# Projet éolien d'Hannappes et Bossus-lès-Rumigny (08)

Mémoire en réponse  
au procès-verbal de synthèse du commissaire enquêteur  
dans le cadre de l'enquête publique qui s'est déroulée  
du 26 avril au 25 mai 2022

Juin 2022

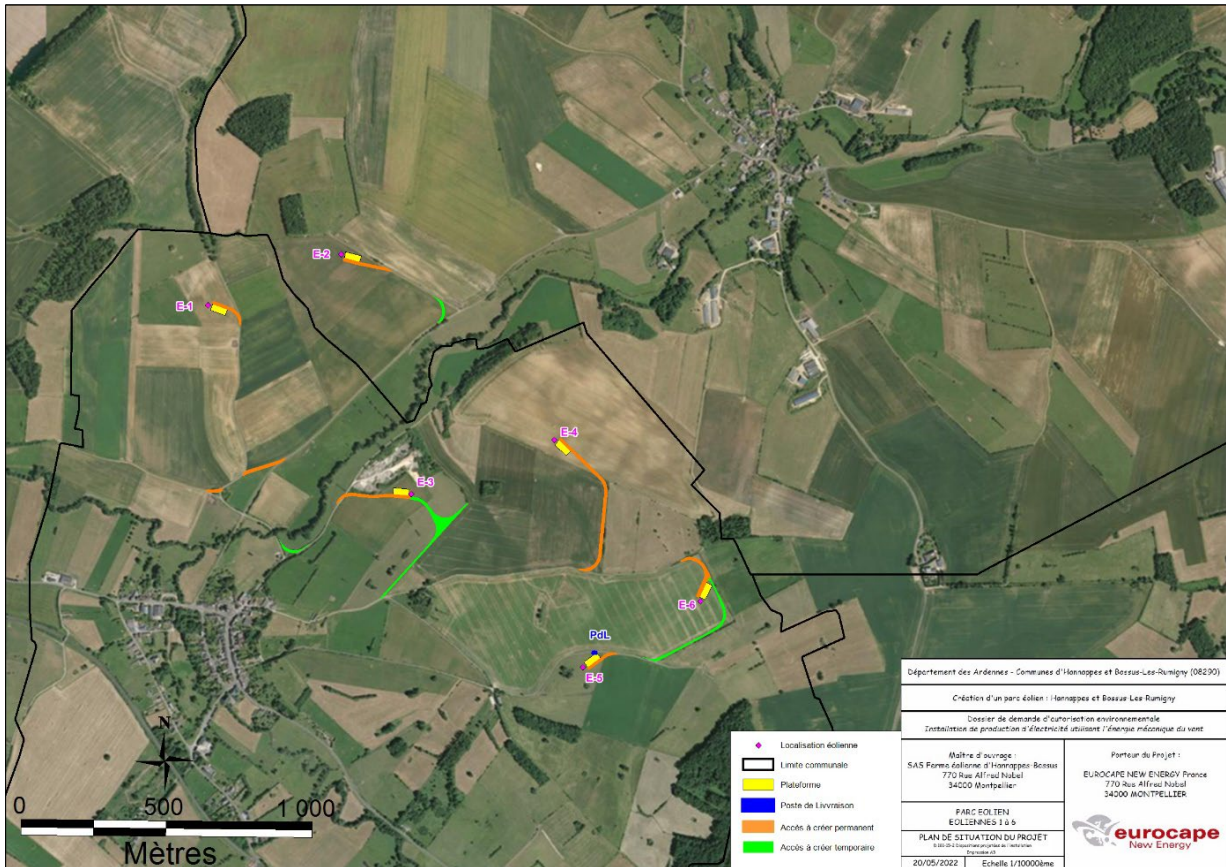
La CDPENAF et la Chambre d’agriculture émettent des critiques relatives à la consommation d’espace agricole, en particulier en raison des emprises permanentes des chemins d’accès aux éoliennes.

En conséquence, comme indiqué dans les réponses aux avis de la CDPENAF et de la Chambre d’agriculture, le pétitionnaire propose de ne pas conserver certains accès nécessaires à la réalisation des travaux mais qui ne seraient pas indispensables dans le cadre de l’exploitation, pour des opérations de maintenance classiques. Toutefois, en cas de nécessité (par exemple, changement de pale), certains de ces accès devraient être de nouveau aménagés.

Figure 3 : Aménagements prévus autour de l'éolienne E3 et plantation de haies dans le cadre de la TVB (pointillés verts)

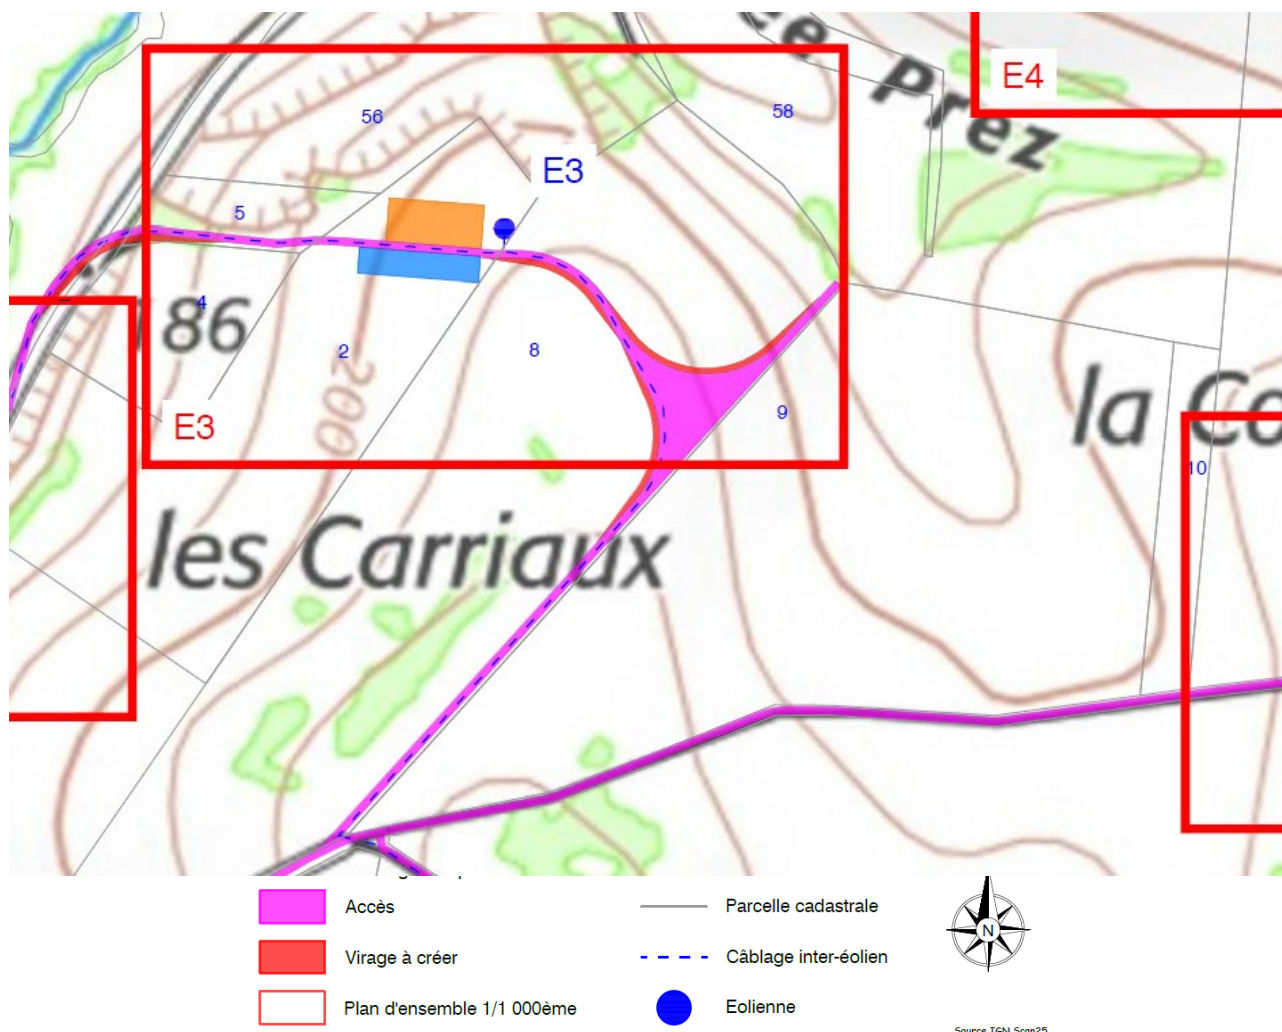
*Pour finir, des haies ont récemment été plantées sur le secteur du projet, en partie financées par des fonds publics dans l'objectif de restaurer les continuités écologiques. A la lecture des plans, ces haies risquent d'être impactées par le projet.*

Il apparaît en effet que les travaux envisagés pour l'éolienne E3, et notamment la création/le renforcement de certains chemins ruraux pour les accès, ainsi que le raccordement inter-éolien se situent à proximité de linéaires de haies prévus dans ce projet. Sur la figure suivante, extraite de la *Pièce n°3 – Plans du projet* (p. 9) du dossier de demande d'autorisation environnementale, les accès et raccordement concernés sont cartographiés ainsi qu'une partie du linéaire de haie à planter (pointillés verts) d'après la cartographie du PNR fournie. Ces haies se poursuivent ensuite côté est sur près de 250 m (non représenté sur la figure suivante).

Les accès suivront les chemins existants en les renforçant ou seront créés *ex nihilo* comme cela est le cas pour l'accès dirigé au nord vers l'éolienne E3. Dans ces deux cas, les travaux se limiteront aux abords directs de la chaussée ou uniquement au foncier effectivement maîtrisé par le pétitionnaire dans le cas de la création d'accès.

Les plantations de haies semblent situées, d'après l'interprétation permise par la cartographie fournie, uniquement du côté intérieur des parcelles de l'exploitant concerné. Il n'est donc prévu aucun aménagement de ces parties de parcelles et toutes les précautions seront prises au moment des travaux pour éviter les incidences indirectes sur ces portions de haies qui participent au maintien et à la récréation du bocage au niveau local.

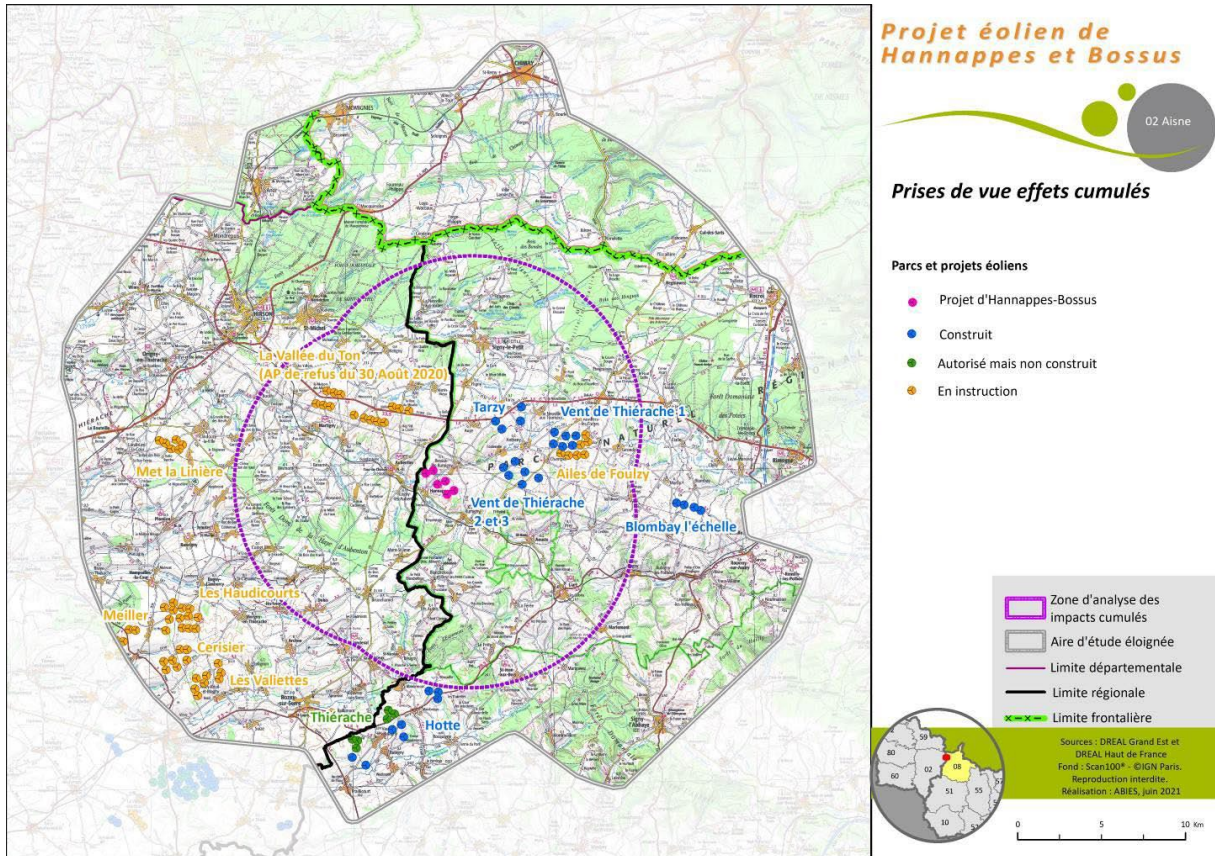
**Sur la maîtrise foncière des accès : RD24**

La contribution RD24 s'interroge sur l'accord des propriétaires impactés par les projets de création des pistes d'accès et de dégradation des haies ou de boisements. Le pétitionnaire confirme bénéficier des accords de l'ensemble des propriétaires concernés par une emprise foncière liée à la création d'un accès ou par une opération nécessitant un arrachage de haie située sur leur parcelle. S'agissant d'éventuels besoins d'élagage d'arbres qui seraient situés sur des parcelles limitrophes d'un chemin d'accès et qui appartiendraient à d'autres propriétaires, leur accord serait recherché.

Figure 4 : Aménagements prévus autour de l'éolienne E3 et plantation de haies dans le cadre de la TVB (pointillés verts)

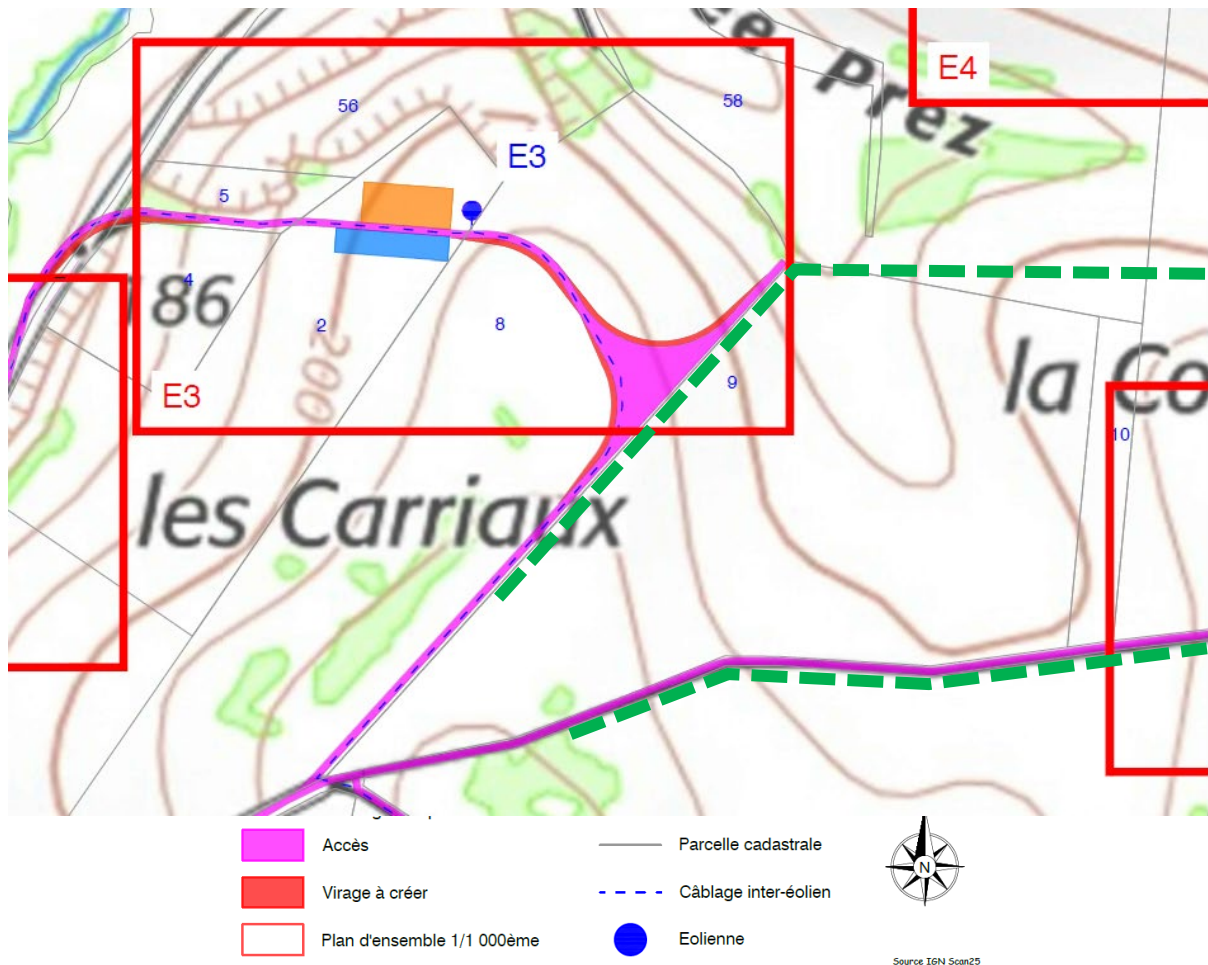
Les contributions RD21, RD24 et RD33 attirent l'attention sur le potentiel impact des pistes d'accès du projet sur les haies replantées dans le cadre du projet « À la reconquête du bocage ardennais » initié par le PNR. La carte ci-dessous illustre les accès avoisinant ces haies.

Deux segments de pistes longent les linéaires de haies nouvellement plantés sans les chevaucher. La piste au nord est « à créer » en bordure de parcelle agricole juxtaposée à une autre parcelle accueillant la plantation d'une haie, tandis-que la piste au sud est « à renforcer » le long d'un chemin rural préexistant (voir les aspects techniques p. 277 de l'étude d'impact).

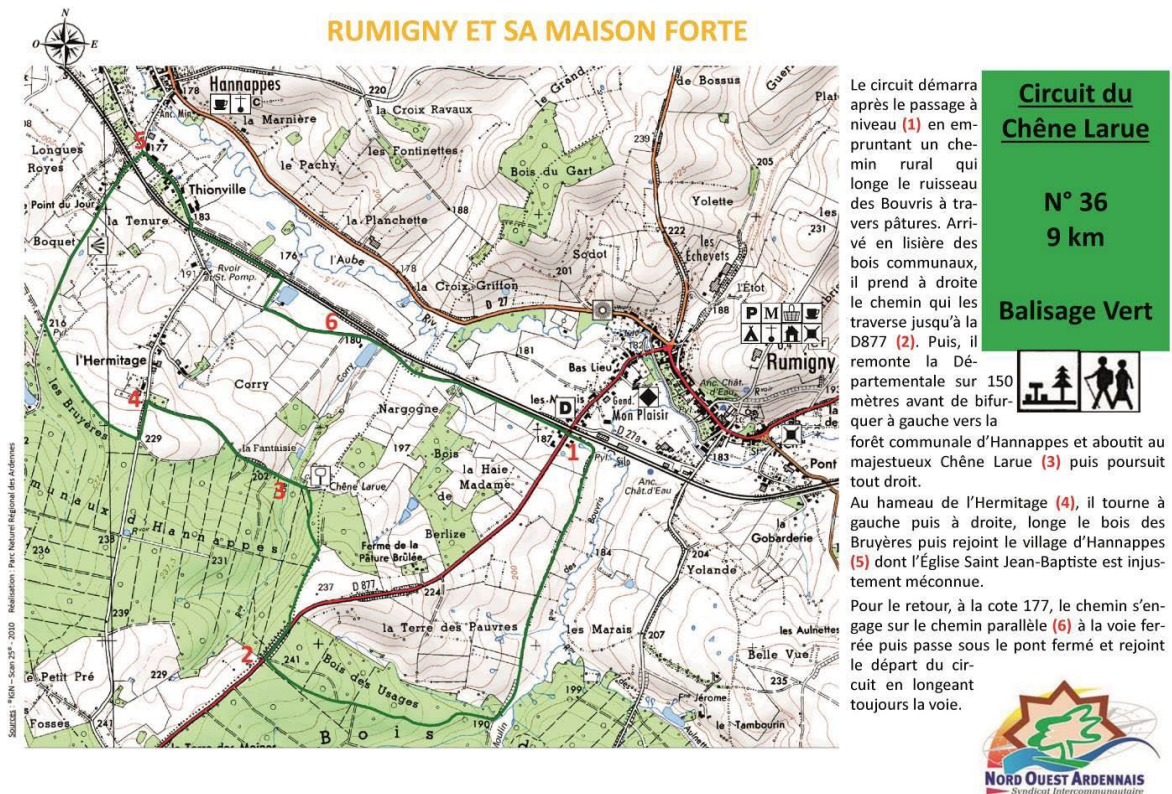
La contribution RD24 s'inquiète de la vue depuis l'aire de bivouac du Chêne Larue et de la fréquentation des chemins de randonnées, notamment celui qui passe par cette aire de bivouac.

Le pétitionnaire tient tout d'abord à préciser que ce chemin de randonnée a bien été identifié dans l'analyse de l'état actuel du site (cf. p183 de l'étude d'impact) :

« Des chemins de randonnée ont été identifiés sur les communes du projet. La commune d'Hannappes a approuvé l'inscription d'un chemin au PDIPR d'un sentier au sud du village (partagé entre Hannappes et Rumigny).

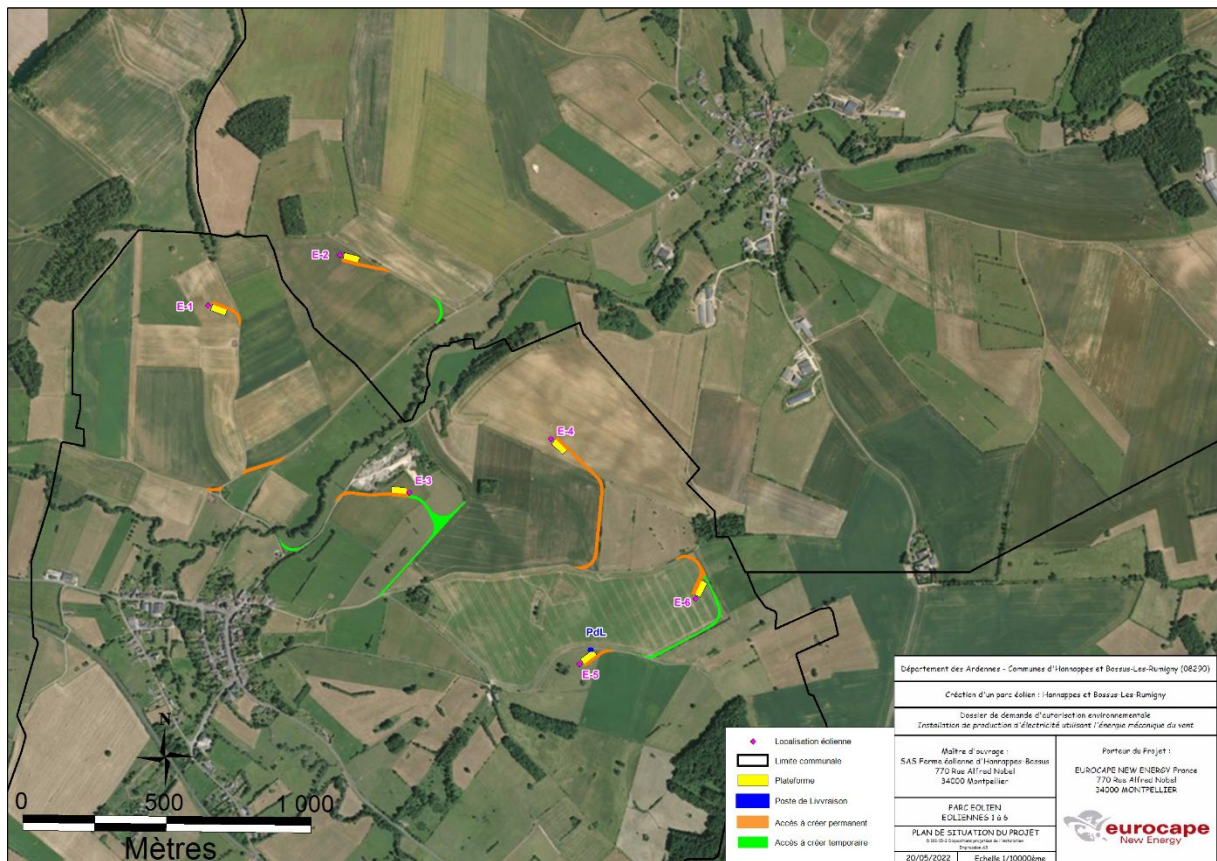
**Le projet conduit à une artificialisation de sols et à une consommation d'espace agricole importants : RH2**

Afin de limiter l'emprise du projet, et de tenir compte des avis de la Chambre d'Agriculture et de la Commission Départementale de la Préservation des Espaces Naturels Agricoles et Forestiers (CDPENAF), il est proposé de ne pas conserver certains accès nécessaires à la réalisation des travaux mais qui ne seraient pas indispensables dans le cadre de l'exploitation, pour des opérations de maintenance classiques. Toutefois, en cas de nécessité (par exemple, changement de pale), certains de ces accès devraient être de nouveau aménagés.
